**Für eine 3. Beteiligung zum RPD vorgesehene Änderungen**

**Hier: Änderungen der Verkehrsdarstellungen im Vergleich zur Fassung gemäß Regionalratsbeschluss vom 23.06.2016**

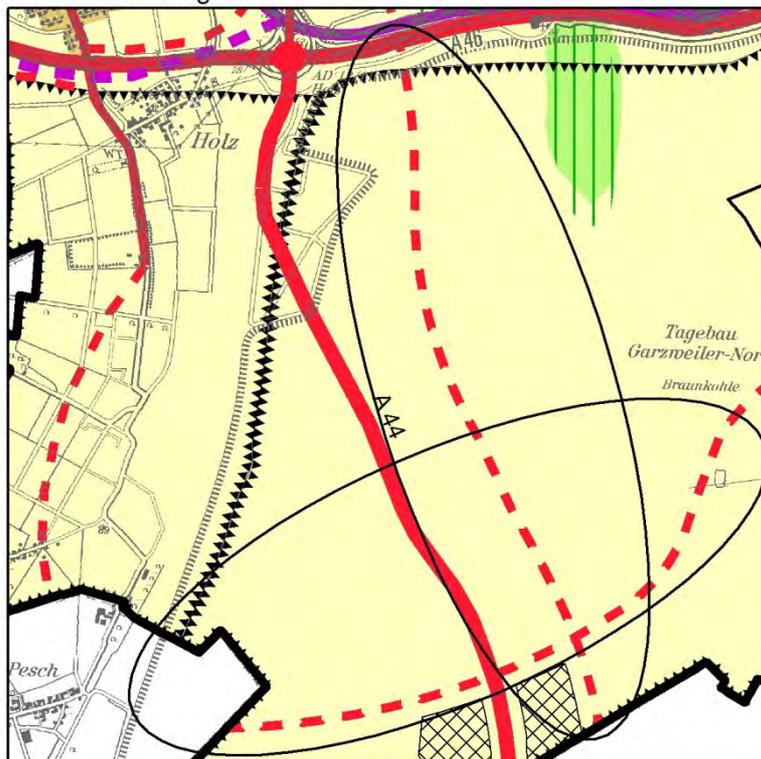
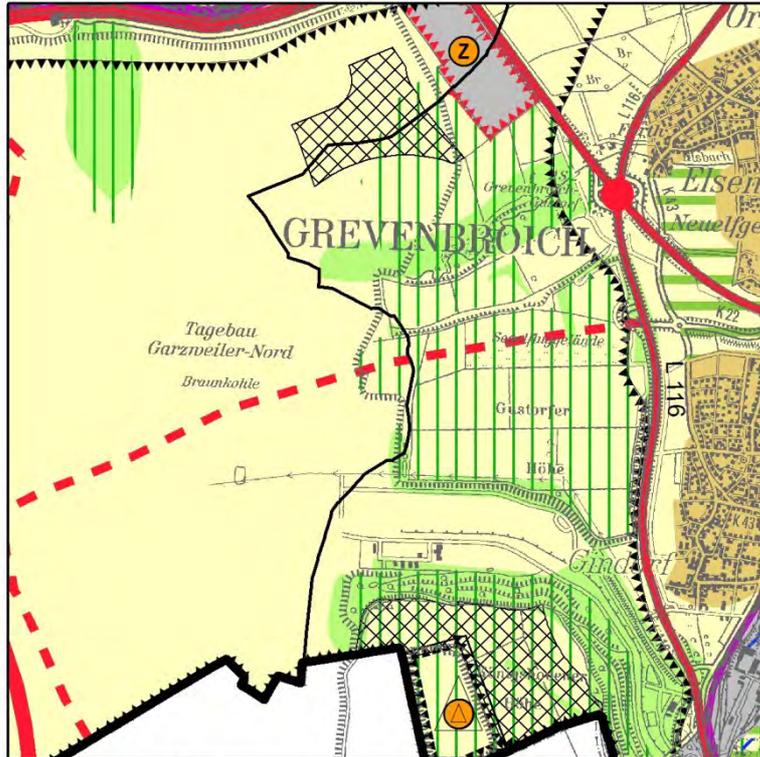
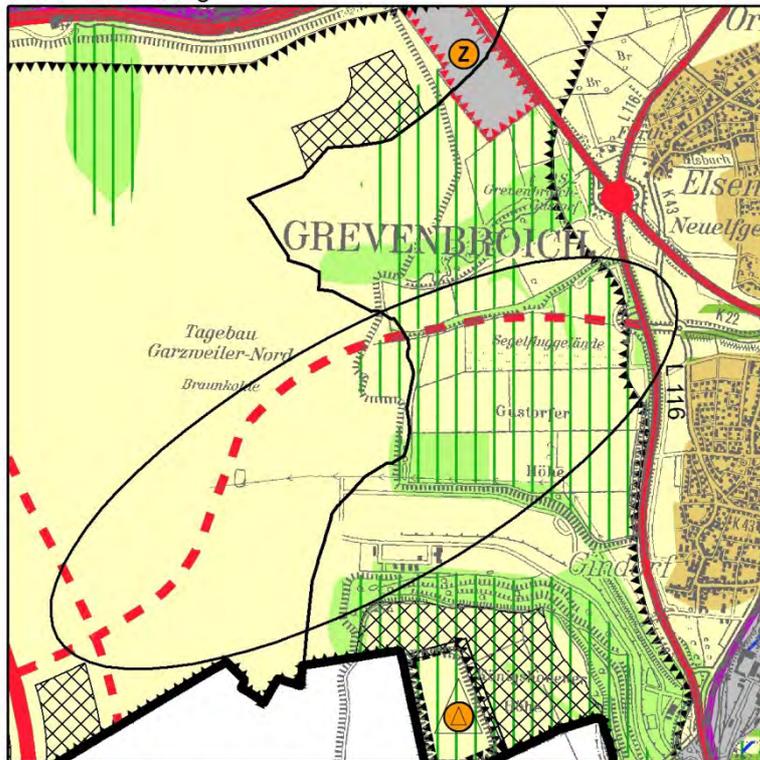
Aufgrund neuer Erkenntnisse zur Beplanbarkeit des Tagebaugesbietes und der damit einhergehenden Änderung der Windenergiebereiche (siehe hierzu Ä3BT-W-Jüchen Nr.02) wird auch die Darstellung der L31n sowie der K22n angepasst. Grundlage für

die Änderung bildet der mit dem Braunkohlenplan abgestimmte Abschlussbetriebsplan. Insofern entspricht die geänderte Trassenführung den Vorgaben des Braunkohlenplans.

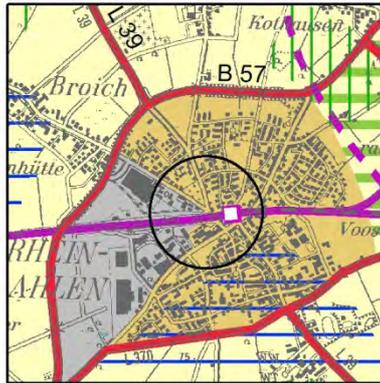
Die Stadt Mönchengladbach regt im Rahmen der Erarbeitung des neuen Nahverkehrsplanes des Verkehrsverbundes Rhein-Ruhr (VRR) die Verlegung des Haltepunktes Rheindahlen an. Die entsprechende Darstellung des RPD wird hiermit angepasst.

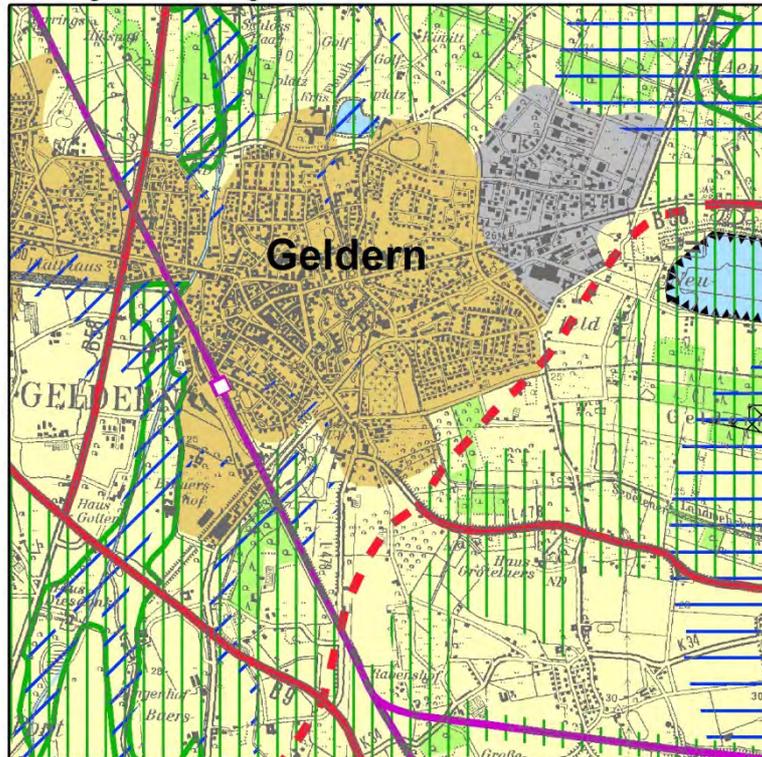
Im bisherigen Bedarfsplan des Bundes war die B229n (Ortsumgehung Langenfeld) noch enthalten; der GEP99 enthält daher eine entsprechende zeichnerische Darstellung. Der Bundestag hat am 02.12.2016 die Ausbaugesetze einschließlich der diesen als Anlagen jeweils beigefügten Bedarfspläne zum neuen Bundesverkehrswegeplan beschlossen; das Gesetz zur Änderung des Bundesfernstraßenbaugesetzes, welchem der zugehörige Bedarfsplan anhängt, ist am 31.12.2016 in Kraft getreten. In diesem Bedarfsplan ist die Ortsumgehung Langenfeld nicht mehr enthalten. Eine Darstellung als Bedarfsplanmaßnahme mit Planzeichen 3.ab-2 ist daher nicht mehr möglich.

Im Verfahren zur Anmeldung von Vorhaben zum Bundesverkehrswegeplan hatte der Regionalrat sich jedoch mehrfach für die Aufnahme der B229n in den Bedarfsplan ausgesprochen. Auch im Rahmen der Erörterung wurde mehrfach der Wunsch nach einer Darstellung der betreffenden Trasse geäußert. Dem zugrunde liegt die Einschätzung, dass der in Rede stehende Straßenabschnitt – im Zusammenwirken mit der im nördlichen Anschluss dargestellten L405n sowie der südlich dargestellten L79 – eine leistungsfähige Anbindung der Städte Solingen und Leichlingen an die A3 gewährleisten würde und dass durch die Straße eine Entlastung der umliegenden Wohngebiete bewirkt werden könnte.

Der Regionalrat hat vor diesem Hintergrund im Nachgang der Erörterung erwogen, den voranstehend genannten Belangen ein erhöhtes Gewicht beizumessen. Zur Sicherung gegenüber entgegenstehenden anderen Nutzungen erfolgt vor diesem Hintergrund eine Darstellung als Sonstige regionalplanerisch bedeutsame Straße.

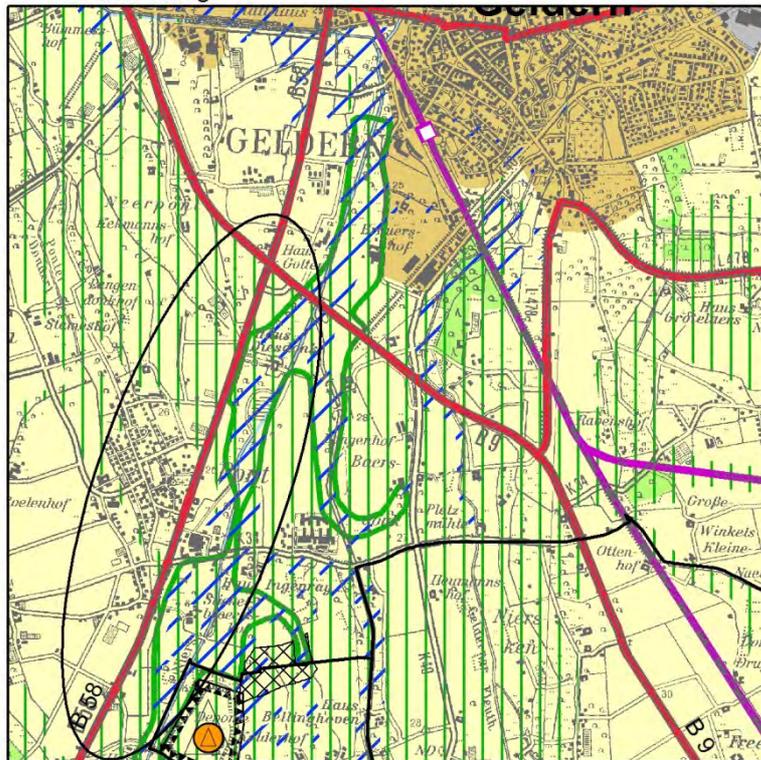
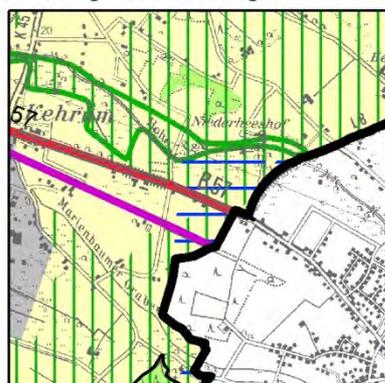
Im bisherigen Bedarfsplan des Bundes war die B58 – Ortsumgehung Geldern – noch enthalten; der GEP99 enthält daher eine entsprechende zeichnerische Darstellung, welche während des Geltungszeitraumes des bisherigen Bedarfsplans auch in den Entwurf des RPD übernommen worden war.

In diesem Bedarfsplan ist die Ortsumgehung Geldern nicht mehr enthalten. Es wird also seitens des Bundes kein Bedarf mehr für diese Straße gesehen. Eine Darstellung als Bedarfsplanmaßnahme mit Planzeichen 3.ab-2 ist daher nicht mehr möglich.

Dieser Verzicht auf eine Darstellung wird im Übrigen gestützt durch den LEP NRW, gemäß dessen Vorgaben (Ziel 8.1-2) Freiraum für neue raumbedeutsame Verkehrsinfrastruktur nur in Anspruch genommen werden darf, wenn der Bedarf nicht durch den Ausbau vorhandener Infrastruktur gedeckt werden kann. Vor dem Hintergrund des Verzichts des Bundes auf eine Aufnahme in den aktuellen Bedarfsplan ist davon auszugehen, dass ein derartiger Bedarf nicht gegeben ist.

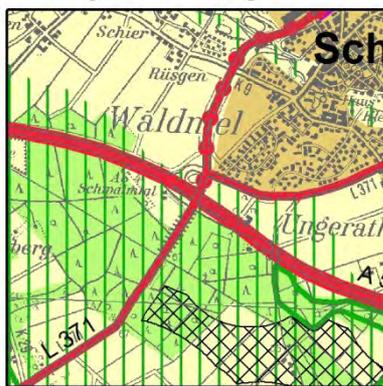
Im bisherigen Bedarfsplan des Bundes war die B221 – Ortsumgehung Brüggen-Genholt – noch enthalten, und auf dieser Grundlage erfolgte bisher auch eine Aufnahme in den Entwurf des RPD.

In diesem Bedarfsplan ist die Ortsumgehung Brüggen-Genholt nicht mehr enthalten. Es wird also seitens des Bundes kein Bedarf mehr für diese Straße gesehen. Eine Darstellung als Bedarfsplanmaßnahme mit Planzeichen 3.ab-2 ist daher nicht mehr möglich.

Die bisherige Darstellung der Ortsumgebung wird daher gestrichen. Hieraus ergibt sich – um ein zusammenhängendes Straßennetz darzustellen – die Notwendigkeit einer Neudarstellung an anderer Stelle, weshalb die vorhandene Ortsdurchfahrt mit Planzeichen 3.ab-1) zeichnerisch dargestellt wird.
